UNIWERSYTECKI DZIECIĘCY SZPITAL KLINICZNY im. L. Zamenhofs w Białymstoku

PN- 9/25/27/2

Dotyczy: postępowania o udzielenie zamówienia publicznego, prowadzonego w trybie podstawowym
Remont i przebudowa pomieszczeń budynku G na potrzeby nowej kuchni Uniwersyteckiego Dziecięcego Szpitala Klinicznego w Białymstoku – znak sprawy PN-9/25/27

Schemat rampy z wymiarami

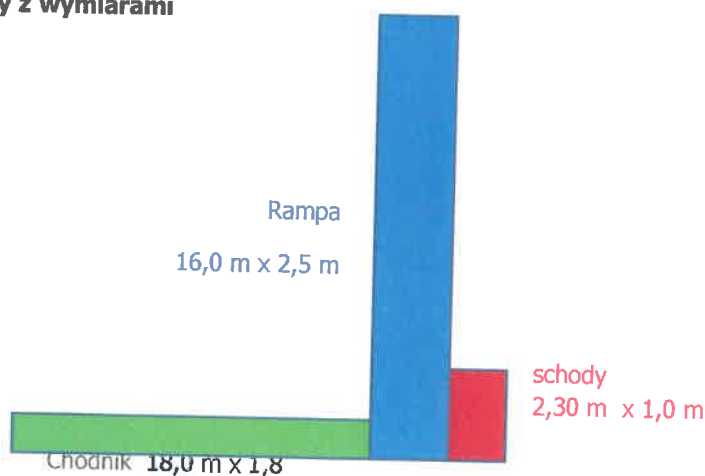
1. Podczas wizji lokalnej zostaliśmy poinformowani o konieczności wykonania remontu rampy. Prosimy o udostępnienie projektu remontu rampy rozładunkowej

Odpowiedź: Odpowiedz: Zamawiający wymaga wykonania remontu rampy wraz ze schodami, poręczami, odbojami, podsufitka oraz oświetleniem jej . Wymiary rampy 16,0 m x 2,5 m, schody (4 schodki i spocznik) 2,30 m x 1,0 m , chodnik 18,0 m x 1,8 m. Należy skuć na rampie, chodniku, schodach posadzkę i wylać nową betonową , zabezpieczyć farbą zewnętrzną do betonu, skuć stare okładziny pod rampą oraz okładziny 2 słupów, wyrównać styropianem, otynkować tynkiem mozaikowym, słupy zabezpieczyć odbojami, oczyścić i odmalować po zakonserwowaniu poręczy na schodach oraz wzdłuż chodnika dł 18 mb , zamontować nowe odboje na ścianie , jak również zamontować nowe odboje samochodowe rampy (zakończenie odboju gumą aby samochody nie obijały rampy , zamontować nowe odboje rurowe wzdłuż ściany rampy mocowane do posadzki zabezpieczające ścianę –elewacje przed uszkodzeniami wózkami podsufitkę rampy wykonać z paneli pcv, zamontować nowe oświetlenie rampy na podsufitce z pcv, wykonać dwa stanowiska do ładowania samochodów elektrycznych na zwykłe gniazda 230 V, słupy na rampie osłonic stan rampy wraz z chodnikiem pokazany na zdjęciach załącznik do pisma.

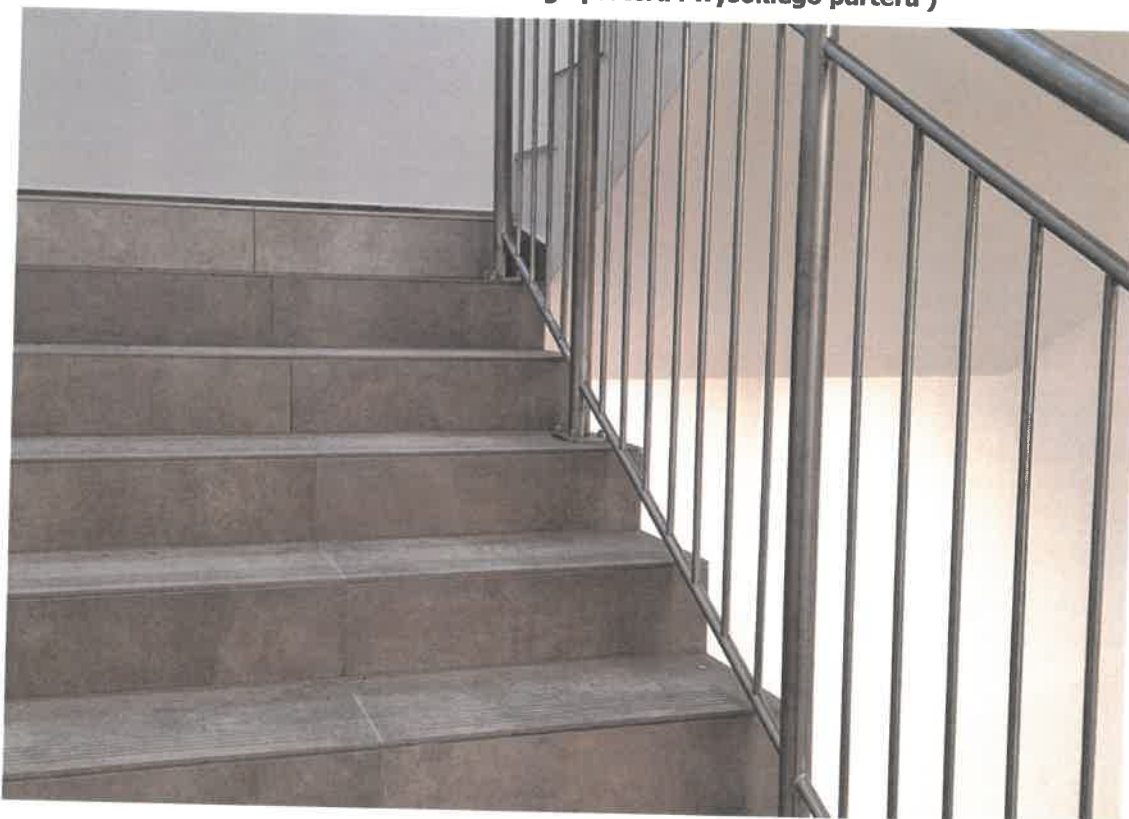
4. Proszę o przedstawienie charakterystyki dot. sufitów rastrowych 60x60;

Odpowiedź: Zamawiający informuje iż odpowiedź na niniejsze pytanie jest udzielone w dokumentacji: strona 101 STWiOR- SST 01.11.00 ROBOTY WYKOŃCZENIOWE- ELEMENTY STAŁEJ ARANŻACJI WNĘTRZ

Należy stosować kompletne systemy jednego producenta. Rodzaj rusztu i rozmieszczenie elementów należy zastosować zgodnie z informacjami producenta.

Panele wykonane z wełny mineralnej o wysokiej gęstości, grubość 20 mm, wykończone i pomalowane, powierzchnia tylna płyty zabezpieczona welonem szklanym, krawędzie zagruntowane. Płyty zapewniające oczyszczanie powietrza z formaldehydu. Krawędzie proste. Wymiary 600x600mm. Wzór powierzchni gładka. Płyty powinny posiadać odpowiednie atesty i certyfikaty, spełniające wymagania HACCP

Wskaźnik pochłaniania dźwięku $\alpha_w = 0,70$. Klasa pochłaniania dźwięku C. Wskaźnik redukcji dźwięku R_w (dB) 18. Reakcja na ogień EU Euroklasa A2-s1,d0 Kolor biały NCS: S0500-N.

Konstrukcja: Profile z blachy stalowej, ocynkowanej wg PN-89/H-92125, gatunku St0S wg PN-88/H-84020 lub gatunku DX51D+Z wg PN-EN 10142. Stopka malowana na kolor biały

Profile stalowe powinny być powierzchniowo zabezpieczone przed korozją powłoką cynkową (nanoszoną ogniowo) charakteryzującą się: grubością $\geq 7\mu\text{m}$ (100g/m² lub $\geq 19\mu\text{m}$ (275g/m²) badaną wg PN-EN ISO 2178 (badanie masy powłoki wg PN-EN 10142), przyczepnością – brak złuszczeń według PN-EN 10142, wyglądem powierzchni – bez wad wg PN-EN 10142.

Widoczny ruszt z profili stalowych ze stopką o szerokości 24mm. Obciążalność kratownicy co najmniej do 15 kg/m². Ruszt umożliwiający łatwy demontaż płyt.

Wieszaki: regulowane. Obciążalność do 25 kg/m². Układ wieszaków 1200x1200mm

Schemat rampy z wymiarami

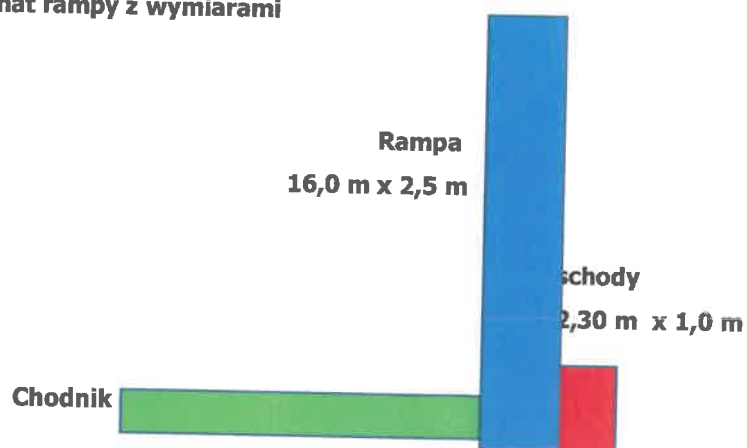
7. Proszę o informację czy zakres zamówienia obejmują remont rampy zewnętrznej? Jeżeli tak, to w jakim zakresie?

Odpowiedź: Zamawiający wymaga wykonania remontu rampy wraz ze schodami, poręczami, odbojami, podsufitką oraz oświetleniem jej .

Wymiary rampy 16,0 m x 2,5 m, schody (4 schodki i spocznik) 2,30 m x 1,0 m , chodnik 18,0 m x 1,8 m
Należy skuć na rampie, chodniku, schodach posadzkę i wylać nową betonową , zabezpieczyć farbą zewnętrzną do betonu, skuć stare okładziny pod rampą oraz okładziny 2 słupów, wyrównać styropianem, otynkować tynkiem mozaikowym, słupy zabezpieczyć odbojami, oczyścić i odmalować po zakonserwowaniu poręczy na schodach oraz wzdłuż chodnika dł 18 mb , zamontować nowe odboje na ścianie , jak również zamontować nowe odboje samochodowe rampy (zakończenie odboju gumą aby samochody nie obijały rampy , zamontować nowe odboje rurowe wzdłuż ściany rampy mocowane do posadзки zabezpieczające ścianę –elewacje przed uszkodzeniami wózkami podsufitkę rampy wykonać z

paneli pcv, zamontować nowe oświetlenie rampy na podsufitce z pcv, wykonać dwa stanowiska do ładowania samochodów elektrycznych na zwykłe gniazda 230 V, słupy na rampie osłonic stan rampy wraz z chodnikiem pokazany na zdjęciach.

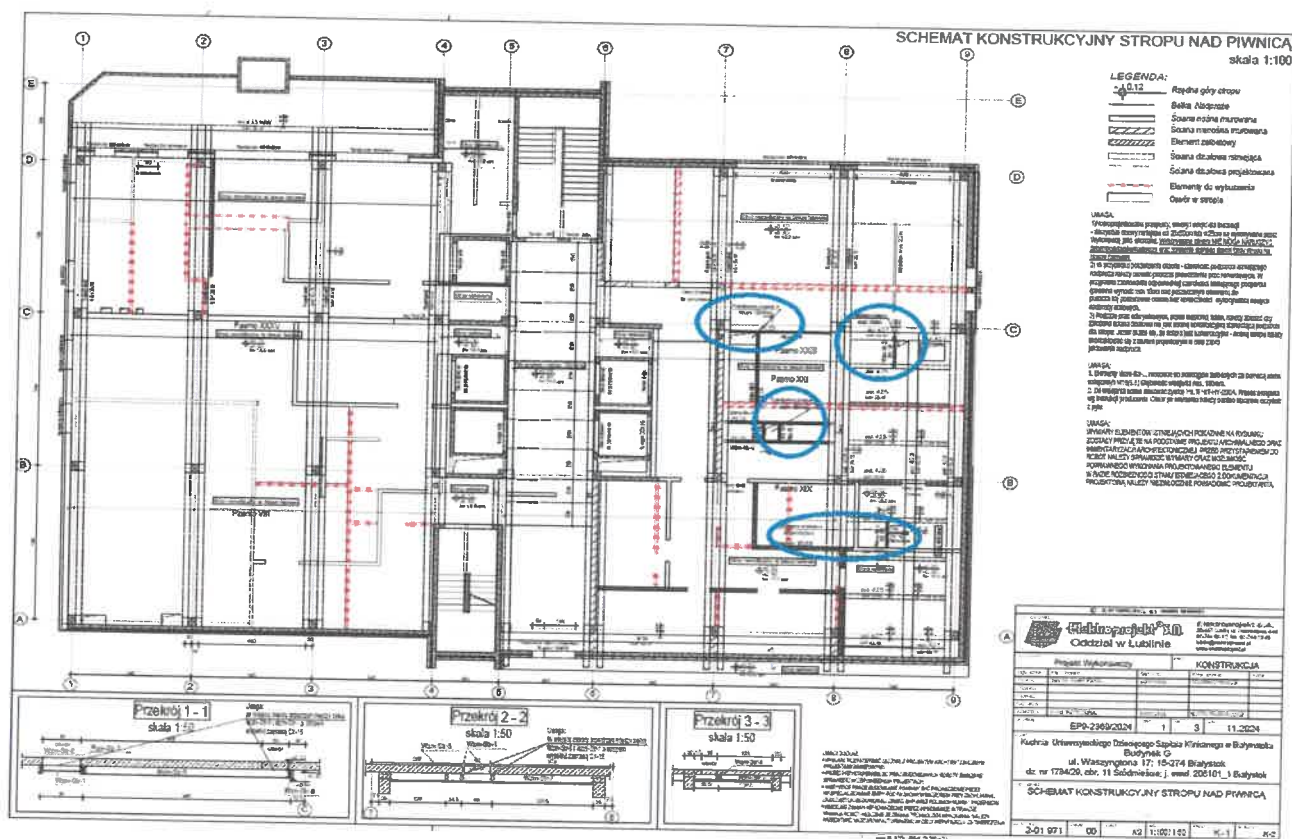
16. W opisie technicznym Tom 3 Konstrukcja są podane 4 przebiecia instalacyjne stropu. Na rysunkach technicznych są wysowne jedynie 3 przebiecia. Proszę o potwierdzenie ilu przebieć stropu należy dokonać? Proszę o wysownie brakującego przebiecia stropu.

Odpowiedz : Zamawiający informuje że odpowiedź na to pytanie znajduje się w udostępnionej dokumentacji mianowicie w opisie technicznym podane są 4 przebiecia. Te przebiecia są oznaczone na schemacie K1 - przesyłamy screen rysunku z oznaczeniem tych projektowanych otworów - w kółeczkach w kolorze niebieskim.
